## SERVICE INFO – INA 0041

# Synlig og material endring på venderulle 532 0289 10

Produsent:	Citroën, Fiat, Lancia, Peugeot
Modeller:	
Citroën:	C4, C5, C8, Evasion, Jumpy, Xsara
Fiat:	Scudo, Ulysse
Lancia:	Phedra, Zeta
Peugeot:	206, 307, 406, 407, 607, 806, 807, Expert
Motorer:	1.8 16V, 2.0 16V, 2.2
OE-Nr.:	
Citroën:	0830.42
Fiat:	9400830429
Lancia:	9400830429
Peugeot:	0830.42
Artikkel nr.	532 0289 10

Figur 1: 532 0289 10 - metall

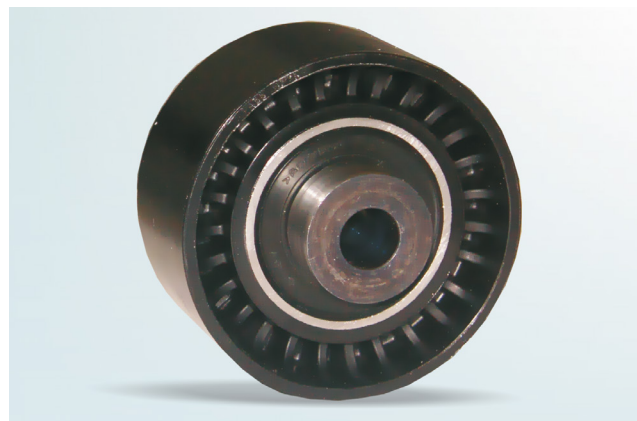
Som en del av den kontinuerlige utviklingen av våre produkter, har materialet til venderullen 532 0289 10 blitt skiftet fra metall til plast. Rullebredden i denne nye utformingen er også 30 mm, noe som er mindre enn utformingen i metall.

Denne tekniske endringen fører til en vektreduksjon.

I overgangsfasen vil vi kanskje ha en blandet lagerbeholdning av begge typene. Begge versjoner oppfyller de relevante tekniske spesifikasjonene og kan brukes uten begrensninger.
